Madame BOURY-SALAÜN et Monsieur SALAÜN – Parcelle 2379 concernée par l'OAP « Reilleux »

Veuillez trouver nos demandes et remarques concernant le nouveau projet du PLU de Douvres.

OAP « Reilleux »

DEFINITION ACTUELLE

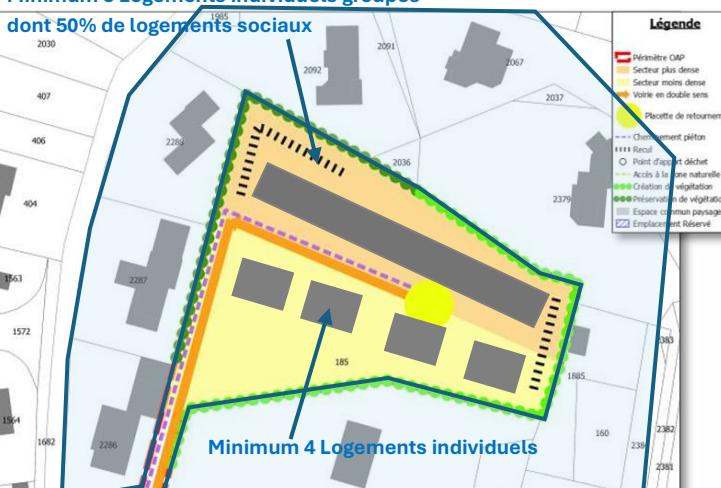
Par contre nous remettons en cause le fait qu'une densification aussi importante soit imposée dans cette zone. En effet, le projet de 17 logements/ha minimum ne respecte pas du tout l'harmonie du bâti actuel et rompt complétement avec le charme du village.

Si on traduit la densité minimum imposée de 17 logements/ha, cela imposerait 8 logements minium sur la parcelle 185. Si on reporte sur le plan la description avec les logements individuels groupés en zone plus dense et les logements individuels en zone « moins » dense, cela donnerait ce type d'urbanisation :

Ne respecte pas l'homogénéité entre les habitations délimitant la dent creuse & les habitations remplissant la dent creuse

Il est stipulé un nombre minimum de logements à l'hectare en vue de densifier. Mais comment comptez-vous maîtriser cette densification à l'échelle de notre village s'il n'est jamais mentionné de nombre maximum de logements sur cette parcelle ? Une fois le projet en main d'un lotisseur, il fixera lui-même la valeur maximum de logements ? Nous avons payé le prix fort pour venir vivre à la campagne et nous devons vivre avec cette angoisse de voir débarquer un projet immobilier imposé par les institutions sans jamais maîtriser la bétonisation à outrance.

Nous demandons donc de mentionner un **maximum de 7 logements individuels** sur l'OAP de Reilleux et l'**abandons des logements individuels groupés** qui ne respectent pas du tout l'identité de la zone (risque de voir pousser une barre groupée de maison en R+1 au beau milieu d'une zone pavillonnaire ... laissons ce type de projet à notre voisine d'Ambérieu en Bugey où l'on peut facilement voir ce manque d'homogénéité entre les nouveaux lotissements très dense et les zones pavillonnaires – ce n'est pas une réussite d'un point de vue urbanisme).

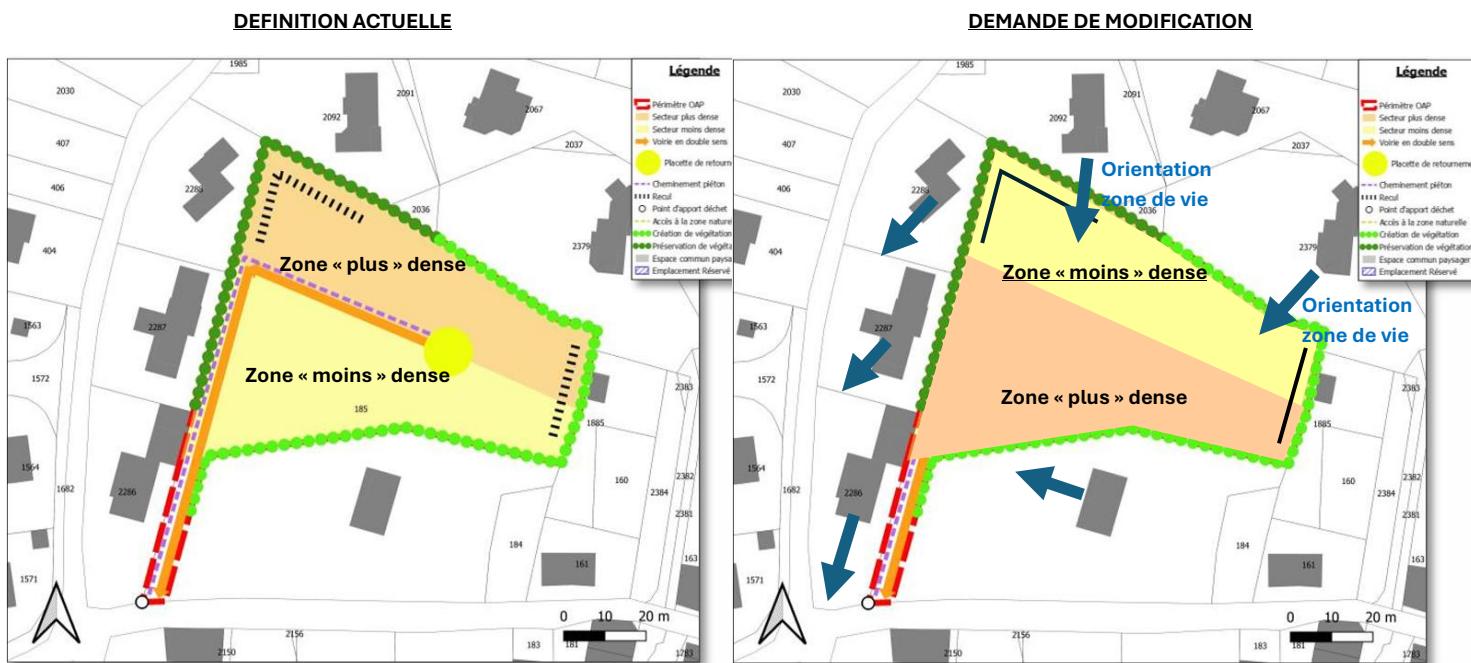
Demande n°2 : nous demandons qu'il y ait une **inversion entre la zone « plus dense » et la zone « moins dense »**.

Objectif : prendre en compte l'orientation des maisons actuelles afin de préserver l'intimité des habitations déjà construites. La zone plus au nord doit permettre de faire tampon entre les habitations actuelles, orientées Sud et les futures habitations pas encore construites (qui quant à elles pourront choisir des orientations plus adaptées à cette densification importante – comme par exemple des orientations ouest). Le lotisseur pourra prendre en compte les nouvelles contraintes pour les futures habitations tout en respectant le voisinage déjà établi... en vue de garantir le bien vivre ensemble de tout un chacun.

DEMANDE DE MODIFICATION

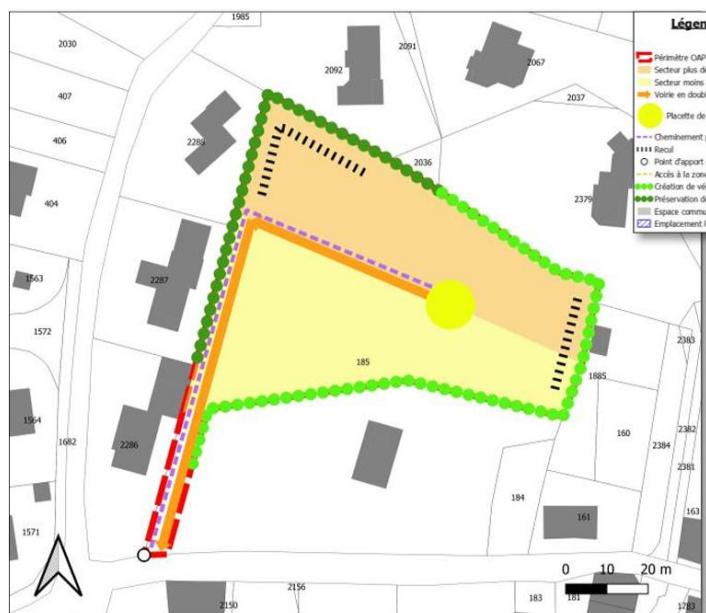
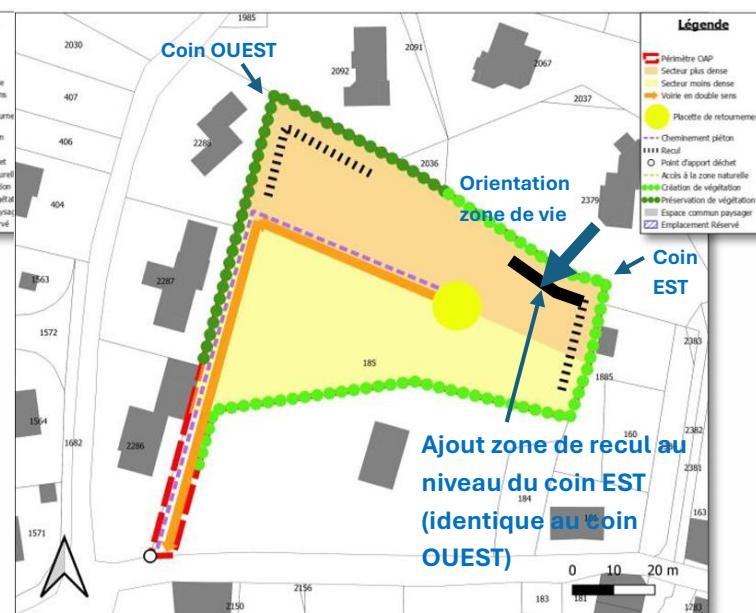
Demande n°3 : nous demandons que soit rajoutée une zone de recul au niveau du coin EST (semblable à la zone de recul mentionnée au niveau du coin OUEST). Nous demandons également que cette zone de recul soit d'un minimum de 6 mètres (la valeur n'est pas mentionnée dans le dossier actuel).

Objectif : préserver à minima l'intimité de la zone de vie de la parcelle 2379 qui se trouve au niveau de cette zone.

- La parcelle 2092 bénéficie d'une zone de recul en face de sa zone de vie.
- La parcelle 2289 bénéficie d'une zone de recul bien que sa zone de vie ne donne pas sur la parcelle concernée par l'OAP.
- Pourquoi la parcelle 2379 ne bénéficie pas de zone de recul alors que sa zone de vie est orientée pleinement en direction des futures constructions de l'OAP ? Nous demandons ce rajout d'une zone de recul dans un souci d'équité.
